Mission régionale d'autorité environnementale

**Avis de la Mission régionale d'autorité environnementale  
de la région Nouvelle-Aquitaine  
sur le projet de réalisation d'un complexe photovoltaïque au sol  
à Pindères (47) et Lartigue (33)**

n°MRAe 2019APNA025

dossier P-2019-7507

Localisation du projet par rapport au site Natura 2000  
source étude d'impact page 52.

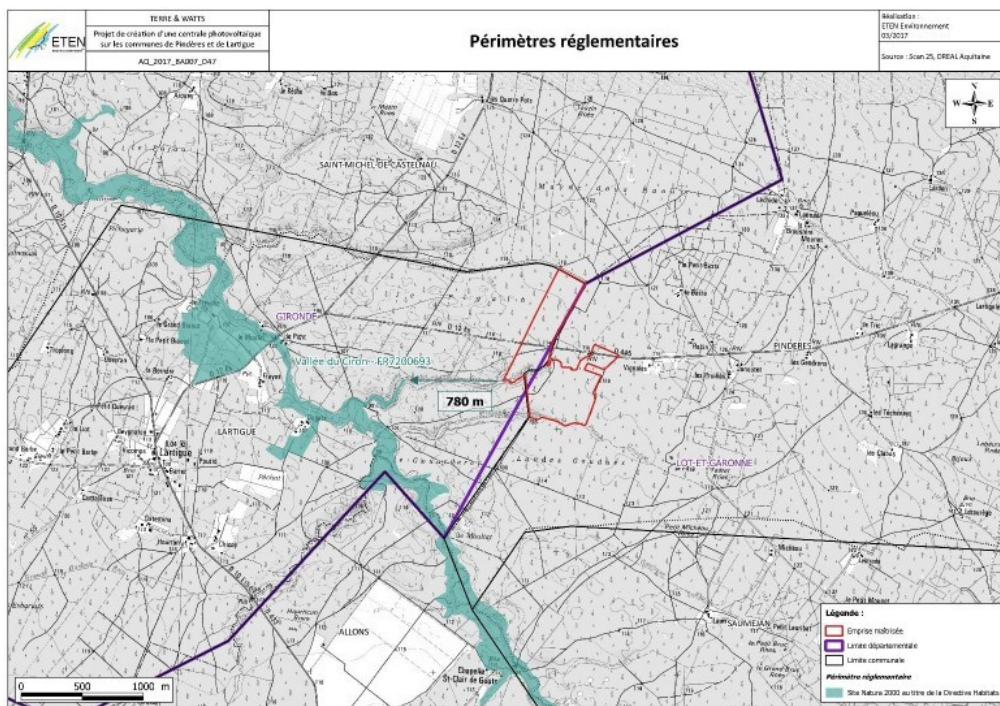
L'étude d'impact relève que le projet de Terre et Watts à Pindères et Lartigue n'intersecte aucun site Natura 2000, dont le plus proche, *La Vallée du Ciron*, est situé à 780 m au sud-ouest de l'emprise. La cartographie présentée en page 51 montre que le site intersecte la ZNIEFF de type 1 *Réseau hydrographique amont du Ciron et zones marécageuses* et la ZNIEFF de type 2 *Le réseau hydrographique du Ciron*, dont les périmètres longent la Petite et la Grande Goudue.

Le réseau hydrographique traversant le projet est relié directement au site Natura 2000 par l'intermédiaire des ruisseaux de la Petite et de la Grande Goudue.

Le projet est donc susceptible d'avoir une incidence sur le régime hydraulique d'un affluent de première proximité d'un cours d'eau Natura2000. Eu égard à l'importance de la surface du projet, la MRAe relève que le dossier présenté ne donne aucune précision sur les dispositions détaillées de gestion hydraulique des fossés et drainages qui seront réalisés pour les besoins du projet. Ceux-ci sont susceptibles d'avoir une incidence sur le régime des affluents du Ciron et l'humidité des terrains qui les entourent.

**La MRAe considère que la présentation du projet est insuffisante et que les incidences sur l'hydrologie des sols et les effets à long terme sur les milieux et par là les habitats doivent être évaluées et présentées.**

Synthèse des mesures d'évitements -Source : extrait de l'étude d'impact p 102)

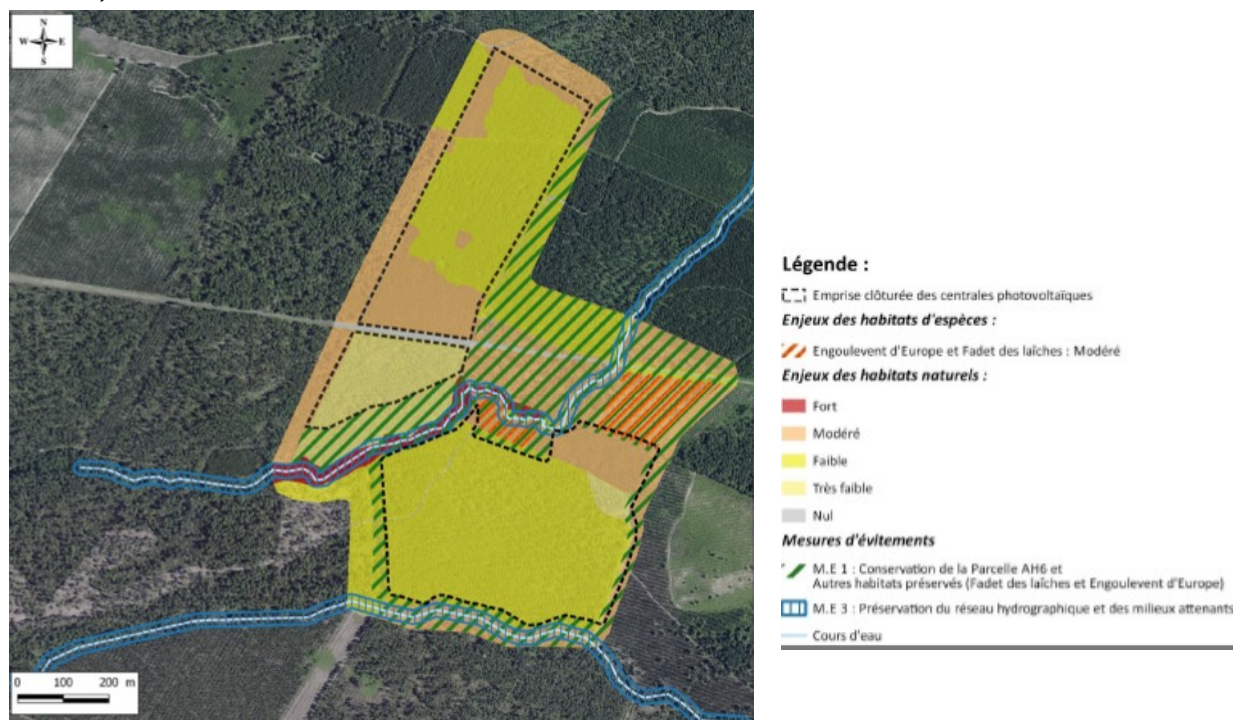
Des mesures d'évitement sont également présentées pour les zones jugées les plus sensibles (parcelles

AH6, AH153, partie de la parcelle AH155 sur Pindères, ainsi qu'au sud de la parcelle A78 sur Lartigue)<sup>1</sup>. Après intégration de ces mesures d'évitement, l'implantation finale du projet occupe majoritairement, selon le dossier, des habitats naturels et d'espèces présentant des enjeux faibles à très faibles (cf. page 101 et suivantes).

Par ailleurs la qualification du niveau d'enjeu permettant de justifier les impacts modérés du projet n'est pas, dans le dossier présenté, mise en rapport avec le statut patrimonial des habitats naturels tel que développée page 95. Les représentations cartographiques des habitats naturels et des niveaux d'enjeu retenus sont difficilement superposables. Ainsi, notamment, la cartographie page 60 devrait faire apparaître de façon claire l'habitat naturel d'intérêt communautaire de 22 ha signalé en page 95 de l'étude d'impact. En l'état des représentations proposées, il semble que l'intégralité de la partie sud du projet sur Pindères affecterait cet habitat naturel. **L'état initial de l'environnement sur le thème des milieux naturels apparaît donc incomplètement réalisé, alors que le projet se développe essentiellement dans un espace naturel<sup>2</sup>. Par conséquent, la MRAe considère que les mesures d'évitement et de réduction présentées ne sont pas pleinement convaincantes.**
